OPE-PNUD-025/2020

**ASUNTO: INVITACION A LICITAR - IAL/PRY/193/2019**

***“Provisión de Equipamiento Biomédico para el Ministerio de Salud Pública en Seis Hospitales de la República del Paraguay”***

**NOTA DE ACLARACION N° 01**

**Radiografía Digital es más Veloz – Resultando en un mayor flujo de pacientes y mayor confort a la hora de tomar las imágenes**

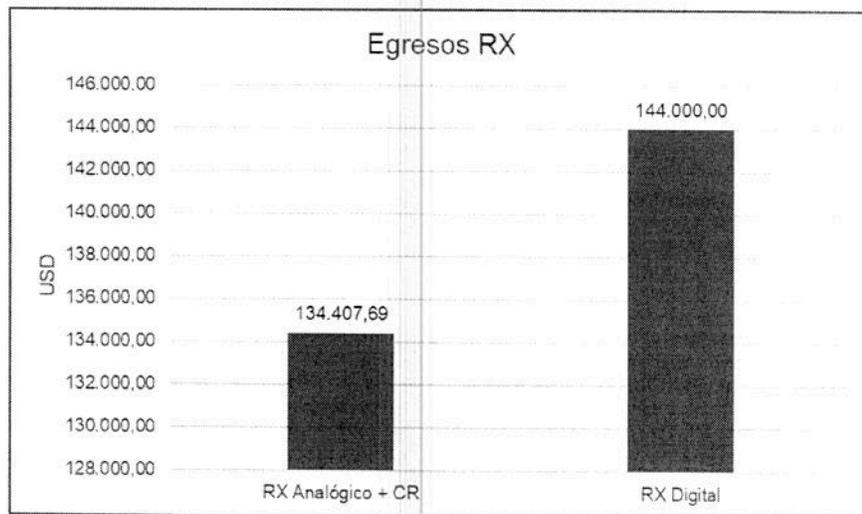
Observándose que, en cuestión de tiempos, la Radiografía Digital es casi dos veces más rápida que la Radiografía Analógica con Digitalizador, representando en un aproximado de 9 estudios más por día que utilizando la tecnología Analógica con Digitalizador.

Desde un punto de vista de costos y realizando una proyección a 5 años es posible observar de igual manera que en cuestión de egresos, la diferencia estimada presentada entre los dos sistemas es mínima (resultando en un aproximado de 10.000 dólares) para un servicio de imágenes altamente requerido, con un promedio de más de 40 pacientes por día y atendiendo los 30 días del mes, resultando en la utilización de un Equipo de RX DIGITAL es una gran ventaja a la larga.

Por tanto, y por lo anteriormente mencionado, se solicita amablemente a la convocante sean modificados los siguientes puntos:

**RESPUESTA 20:**
